意見書・再意見書

開発事業の名称	(仮称)吹田市桃山台5丁目計画		
事業区域の位置	桃山台5丁目651番1、651番2 吹田市 5丁目93番8、93番123、93番124、93番125、93番126 93番127、93番128、1237番		
予定建築物	<input type="checkbox"/> 共同住宅 <input checked="" type="checkbox"/> 戸建住宅 <input type="checkbox"/> その他()		
意見の内容	<ul style="list-style-type: none"> ○ 国道を狭くするという事で工事の内容の設計図面(断面図)今の現状図からの工事設計図提出して下さい。 ○ 8Mもの高さの地上げに不満と不理解。 		
※受付年月日	R6年2月4日	※受付番号	第 号 05-7-11
※備考			※受付印

再見解書

地盤高さ参考図

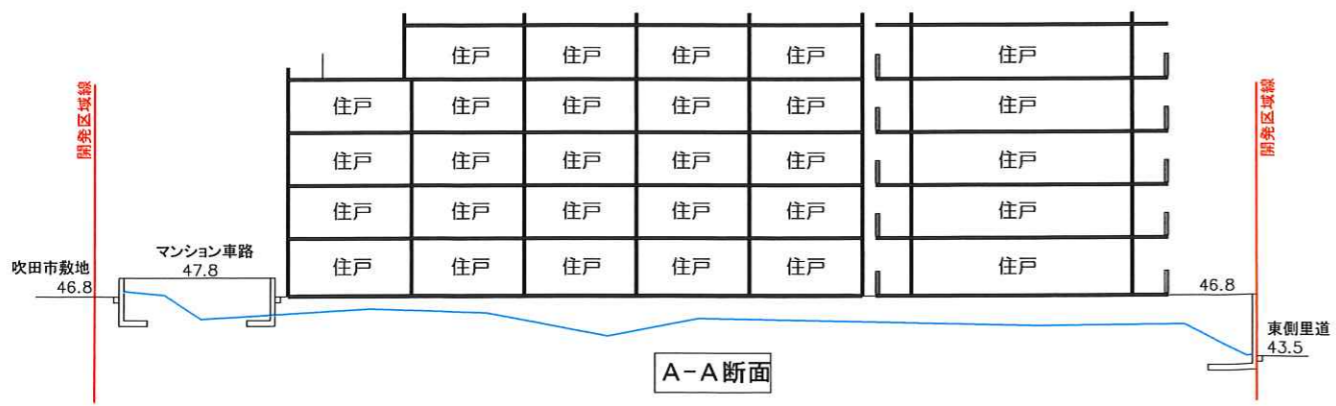
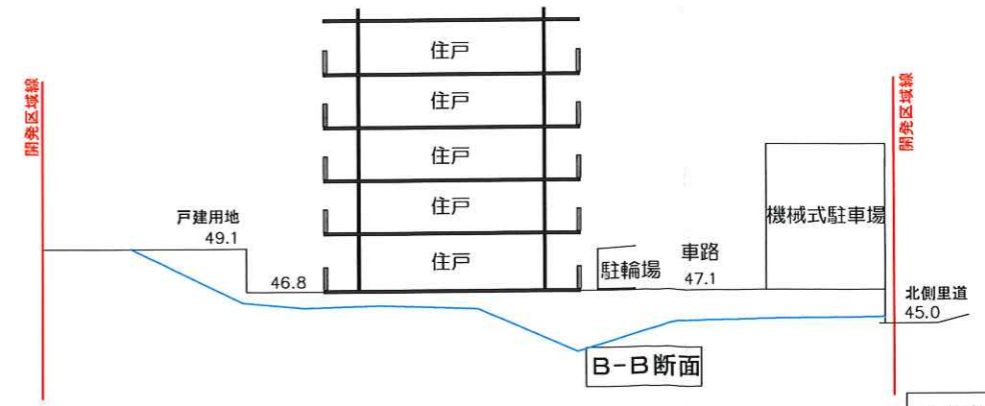
- 1. 里道を残すということですが工事の内容の設計図面(断面図)
今の現状図からの工事設計図提出して下さい。**

- 2. 8mもの高さの地上げに不満と不理解。**

回答) 本計画の現況地盤ラインと計画地盤を記載した断面図を添付いたしますので、ご高覧下さいませようようお願い致します。

回答) この度のご案内が『8mの盛土』との誤認を生じさせるもので判り難いものでありましたことをお詫びいたします。本計画の盛土については、添付断面図の通りでございます。ご希望でしたら直接計画内容をご説明いたしましてご不安を解消いただきたく存じます。なお、本計画については、吹田市と協議を行い、都市計画法の許可を取得した上で進めて参りますので、ご理解を賜りますようお願い致します。

地盤高さ参考図

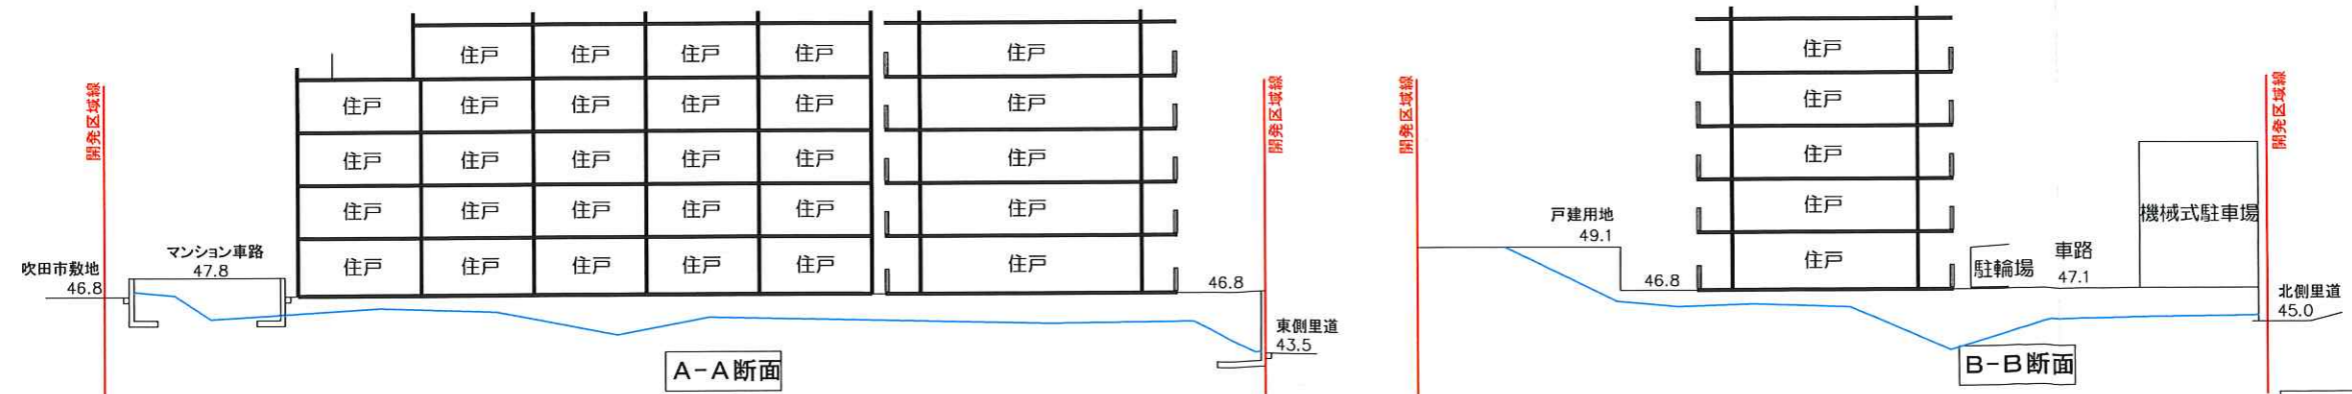
3. 事業地内外の高低差がよくわかりません。これに関しても明確に記載して頂きますようお願い致します。

回答) 本計画の地盤高さが分かる資料として断面図を添付致しますので、ご高覧下さいますようお願い致します。

地盤高さ参考図

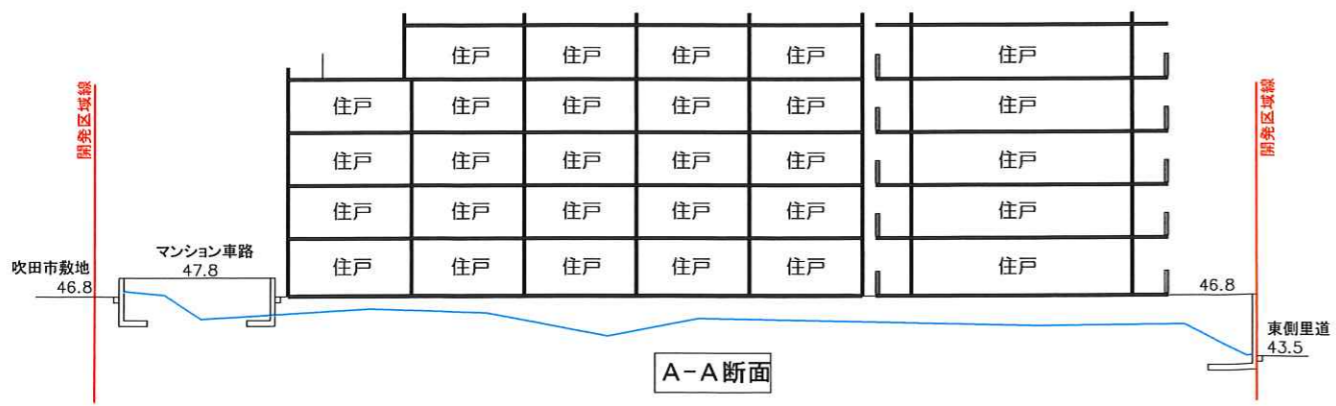
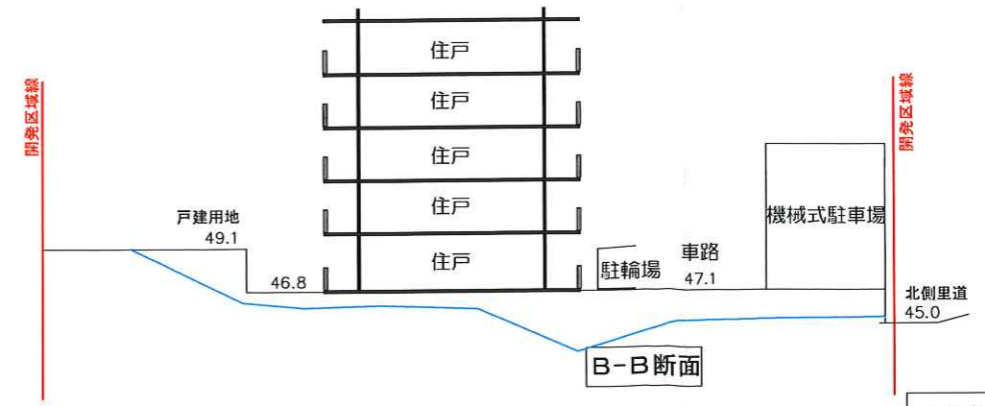
里道と事業地において高低差があるようでしたら断面図をご提示下さい。

2. 計画図から里道より事業地の方が高くなるようですが、里道へのゴミ等の投棄や排気ガス汚染が懸念される為、里道より(北側・東側里道)セットバックをして建設変更するよう求める。

回答) 本計画の地盤高さが分かる資料として断面図を添付致しますので、ご高覧下さいませようお願い致します。

回答) 本計画については、計画地内にゴミ庫を設ける計画としております。また、駐車場についても地上4段の駐車場を計画しておりますが、車のエンジンは乗り降りする際の1段目のみとなりますので、ご理解を賜りますようお願い致します。なお、里道のセットバックについては、変更出来かねますので、ご理解を賜りますようお願い致します。
